Fiscalização Técnica Programada (Indiavaí) - FTP 01/2025

Fiscalização Técnica Programada nos Sistemas de Abastecimento de Água e
Esgotamento Sanitário de Indiavaí – MT - AGERR Pantanal-MT

Indiavaí - MT, janeiro de 2026.

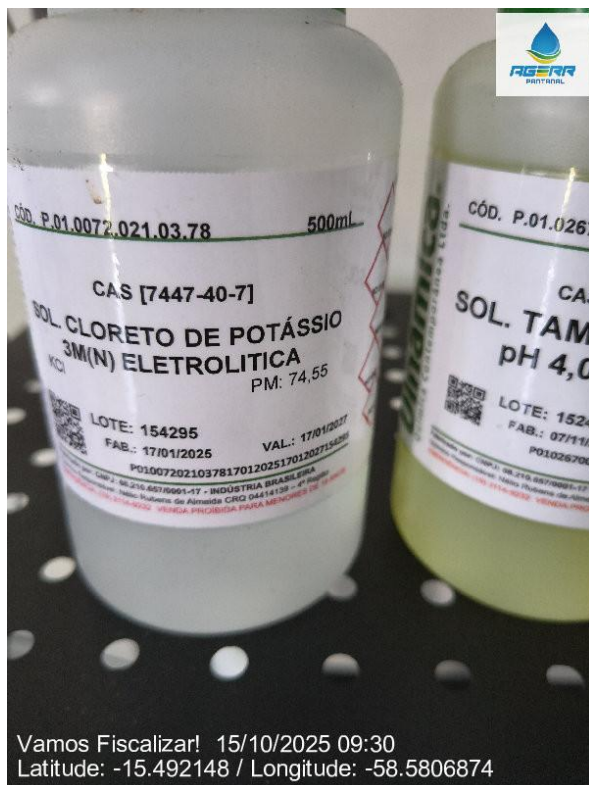
Existe chuveiro de emergência?

Não

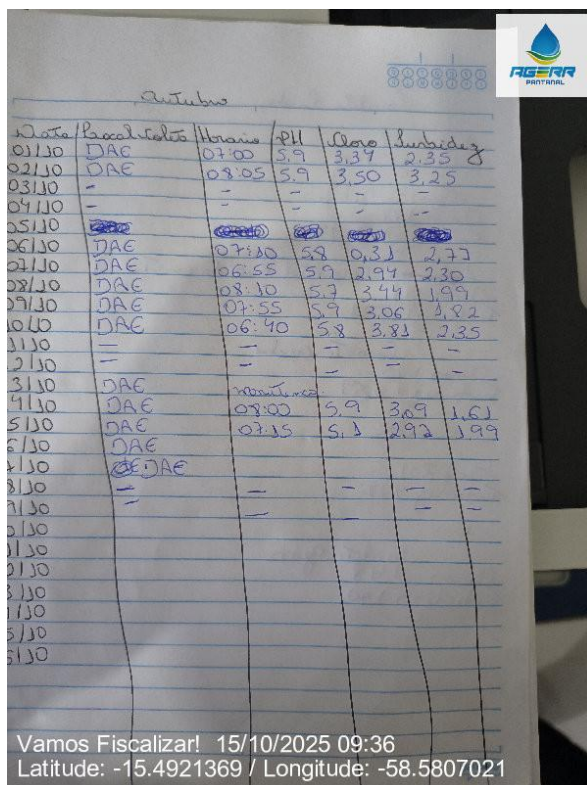
Teste de jarros e os seus registros estão sendo realizados adequadamente?

Não

Observação: Não tem jar test.

Os resultados dos ensaios (Análise Físico-Químico e Bacteriológico da ETA) estão sendo satisfatórios?

Não

12	F59-592	Centro	ETA Indiavaí	Teste de jarros e os seus registros estão sendo realizados adequadamente?	Foram evidenciados que o teste de jarros e os seus registros não estão sendo realizados adequadamente.	NBR 12.216/1992	Grupo 2 - Natureza média	90
13	F59-589	Centro	ETA Indiavaí	Existe placa de identificação da área da ETA?	Não foi evidenciada a existência de placa de identificação da área da ETA.	NR 26	Grupo 2 - Natureza média	180
14	F59-591	Centro	ETA Indiavaí	Existe chuveiro de emergência?	Não foi evidenciada a existência de chuveiro de emergência.	NBR 16.291/2014	Grupo 2 - Natureza média	180

1.4.1 R-01

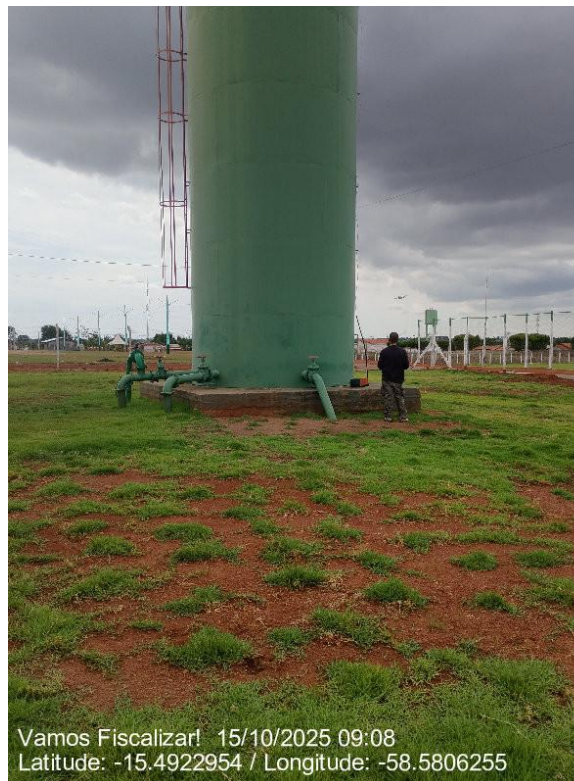
As aberturas e tubulações de ventilação estão protegidas com tela?	Não
Existe e está adequado o controle de nível no reservatório?	Não
Existe estrutura de controle e medição de vazão na entrada e/ou saída do reservatório?	Não
Existe válvula / registro de fechamento na entrada e na saída do reservatório?	Sim

6	F59-582	Centro	R-01	Existe placa de identificação da área do reservatório?	Não foi evidenciada a existência de placa de identificação da área do reservatório.	NR 26	Grupo 2 - Natureza média	180
7	F59-583	Centro	R-01	Existe e está adequado o controle de nível no reservatório?	Não foi evidenciada a existência do controle de nível do reservatório ou o controle de nível do reservatório não está adequado.	Item 5.15.1 da NBR 12.217/1994	Grupo 2 - Natureza média	180

Nº	Código	Sistema	Instalação	Item avaliado	Não conformidade	Referência	Gravidade	Prazo (dias)
8	F59-584	Centro	R-01	Existe estrutura de controle e medição de vazão na entrada e/ou saída do reservatório?	Não foi evidenciada a existência de estrutura de controle e medição de vazão na entrada e/ou saída do reservatório.	NBR 12.217/1994	Grupo 2 - Natureza média	360
9	F59-585	Centro	R-01	Existe procedimento para verificar a necessidade de limpeza e desinfecção do reservatório?	Não foi evidenciada a existência de procedimento para verificar a necessidade de limpeza e desinfecção do reservatório.	NBR 12.217/1994	Grupo 2 - Natureza média	180
10	F59-586	Centro	R-01	Possui cronograma de limpeza da área do reservatório? Se sim, qual a periodicidade?	Não foi evidenciada a existência de cronograma de limpeza da área do reservatório.	NBR 12.217/1994	Grupo 2 - Natureza média	180
11	F59-587	Centro	R-01	Existem registros atualizados sobre as limpezas e desinfecção de reservatórios?	Não foram evidenciados registros atualizados sobre as limpezas e desinfecção de reservatórios.	Portaria GM/MS nº 888/2021	Grupo 2 - Natureza média	90

1.5.2 M-2

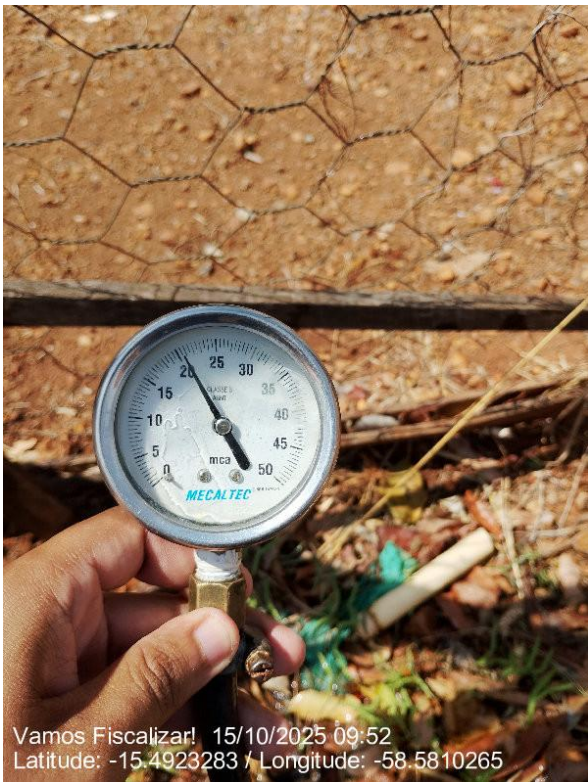
Valor da pressão da rede (em M.C.A.)	21
As pressões máximas de rede são atendidas?	Não
 Vamos Fiscalizar! 15/10/2025 09:52 Latitude: -15.4923283 / Longitude: -58.5810265 21 mca	
As pressões mínimas de rede são atendidas?	Sim
